**Forum mondial de l'harmonisation
des Règlements concernant les véhicules**
Groupe de travail du bruit

Soixante-neuvième session
 Genève, 22-25 janvier 2019

**Rapport du Groupe de travail du bruit
sur sa soixante-neuvième session**

« Figure 4

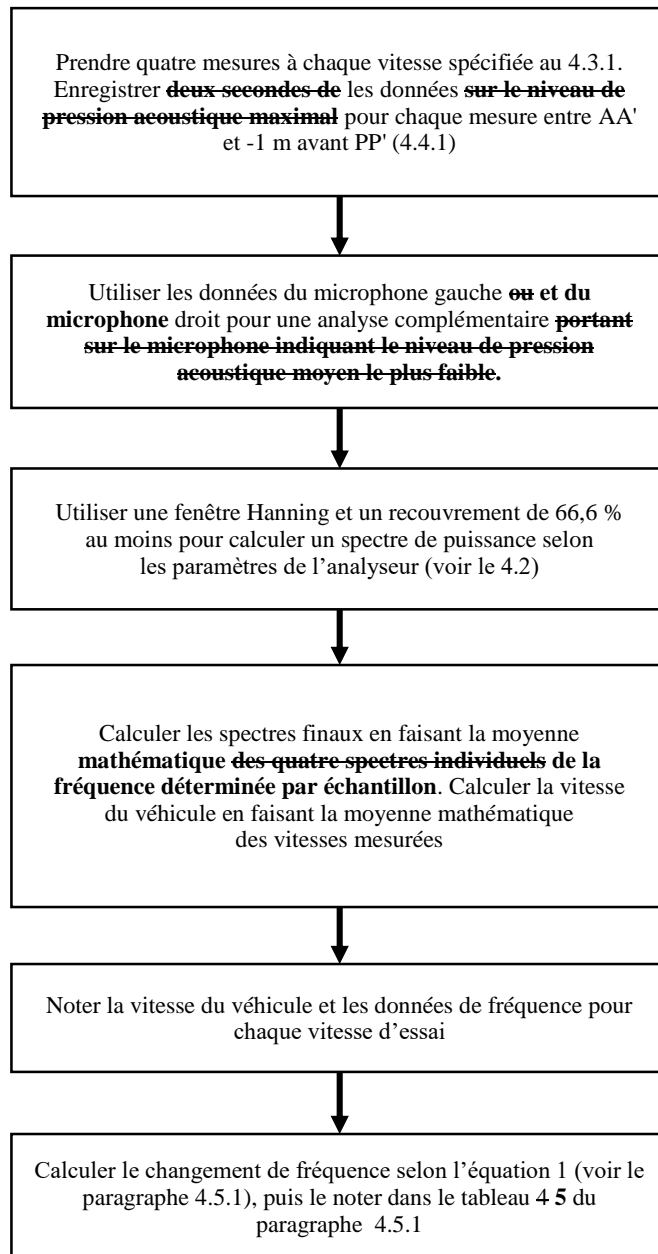
Appendice à l'annexe 3, figure 4, modifier comme suit :

~~Détermination de l'amplitude du bruit de fond~~ **Bruit de fond et paramètre sonore ».**

« Figure 7c

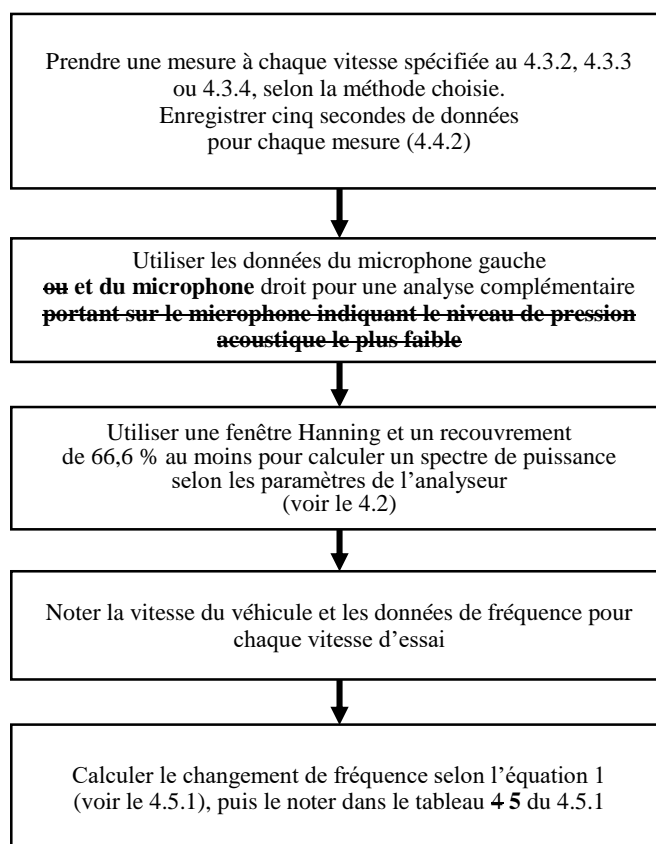
Appendice de l'annexe 3, Figure 7c, modifier comme suit :

Procédure d'essai pour la mesure du changement de fréquence – méthodes B, C, D et E
